OGGETTO: PROGETTO DI ADEGUAMENTO
AI FINI DEL RILASCIO
DEL N.O.P. E DEL C.P.I.

EDIFICIO: ISTITUTO AUTONOMO DELLE
CASE POPOLARI 25° LOTTO

VIA CASIMIRO N. 10

Grafico Scala 1:50

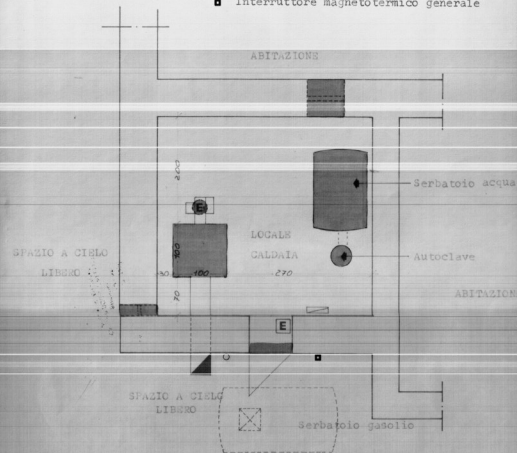
Rimozione della caldaia per adeguamento distanza dalle pareti (Min. 0.30 m.).
Chiusura dello sportello comunicante con l'abitazione retrostante con muratura in tufo.
Ampliamento finestrella per aeração (Min. 0.30 mq.).
Messa in opera sulla porta di congegno per autoclausura.
Verifica funzionamento o esistenza del dispositivo di interruzione flusso combustibile nel Serbatoio.
Messa in opera valvola di intercettazione combustibile.
Ristrutturazione valvola a tirante.
Collegamento messa a terra del bruciatore.
Rifacimento dell'impianto elettrico con tubazione ignifuga e autostinguente.
Messa in opera di estintore a polvere omologato automatico.
Rimozione aut-clave e serbatoio acqua.
